**ACTA DE REUNIÓN**

<b>INFORME TÉCNICO:</b>  <b>Revisión Técnica de 3          CDI Emblemáticos          Distrito San Lorenzo</b>	<b>MINSITERIO DE INCLUSION ECONÓMICA Y          SOCIAL</b> <b>GERENCIA DE CONSTRUCCIÓN REHABILITACIÓN CDI          EMBLEMÁTICOS</b>  <b>OBJETO:</b>  <b>Evaluación técnica de los CDI Emblemáticos</b>	<b>No 004</b>     <b>Fecha:</b> <b>11-febrero-2109</b>
---	---	--

Evaluación del estado actual de los CDI Emblemáticos de las poblaciones de Chontaduro, Chumundé y Viche para elaborar el informe de pertinencia de intervención.

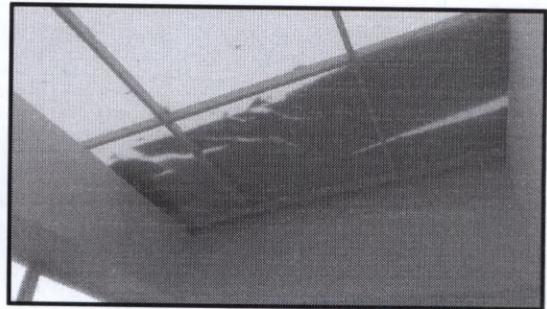
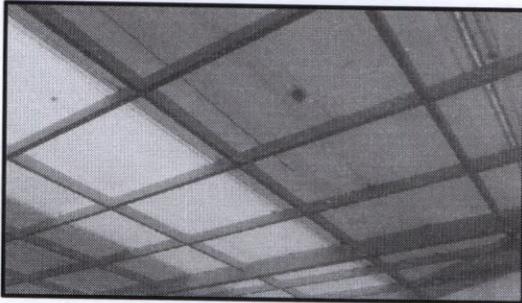
Se presentan esencialmente en la cubierta del domo central y los domos al ingreso de los salones 1 3 y 4 y en los volados laterales ha producido el desprendimiento del gypsum.

Filtración en cielo falso del aula 4

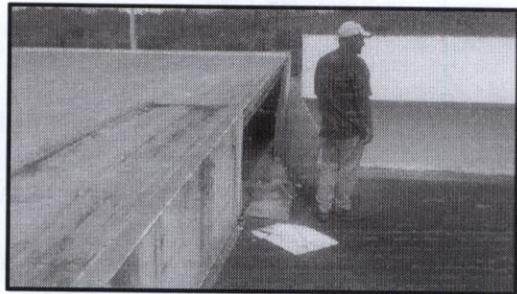
Falta limpieza de cubiertas de policarbonato.

Pintura en general del CDI

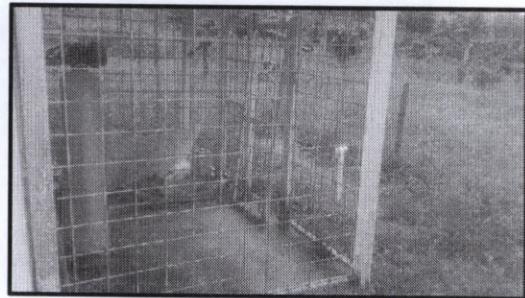
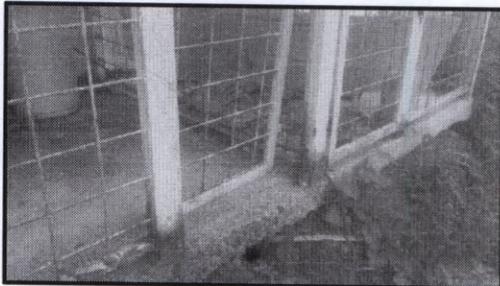
Elementos metálicos corroídos

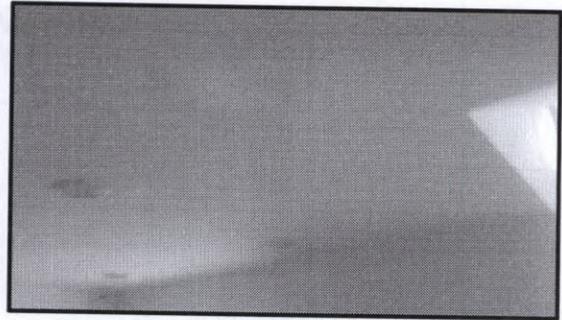
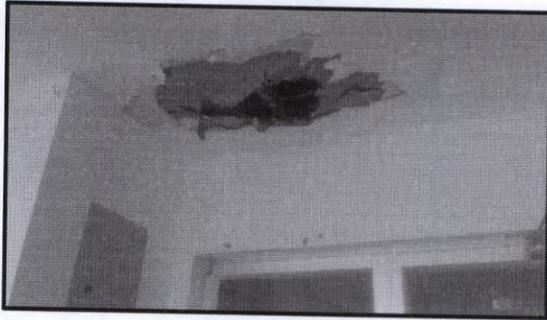
Presenta filtraciones por fisuras en la cubierta de policarbonato.

El gabinete de incendios se encuentra con vidrio roto y la manguera deteriorada, la señalética requiere mantenimiento.

Desprendimiento del cielo falso, a causa de humedad por agua lluvia.

Los ventiladores requieren mantenimiento y nivelación. Incluir la construcción de una escalera para poder acceder fácilmente a la limpieza de la losa de cubierta.

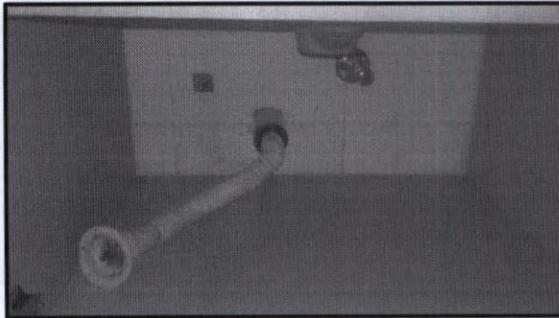
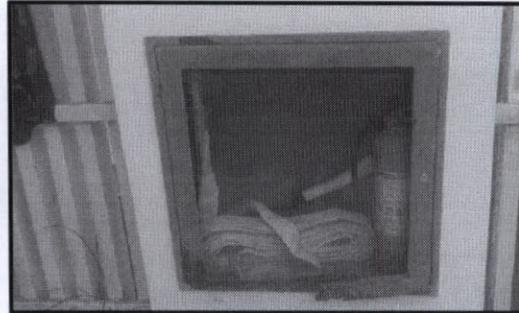
La cubierta del patio central se encuentra con capas de polvo, que al ser arena arcillosa (color), con la lluvia ha formado una capa dura sobre el policarbonato

Los muebles de lavamanos para niños/as presentan deterioro en las puertas y bases, incluso en algunos baños han sido retirados y solo quedan los aparatos sanitarios.

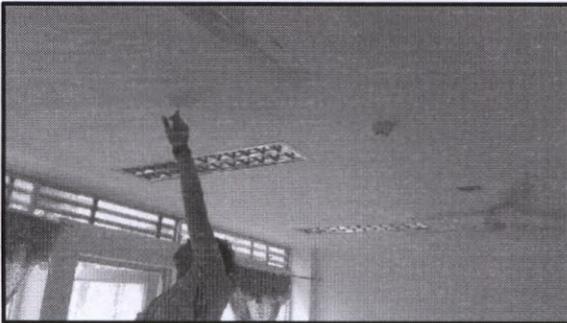
Las lámparas de emergencia, no existen y se ve daños por quemaduras, además en los salones de aprendizaje aledaños a dichas luminarias, no existe energía eléctrica.

Existen manchas de humedad en gypsum por humedad.

Requiere pintura en general
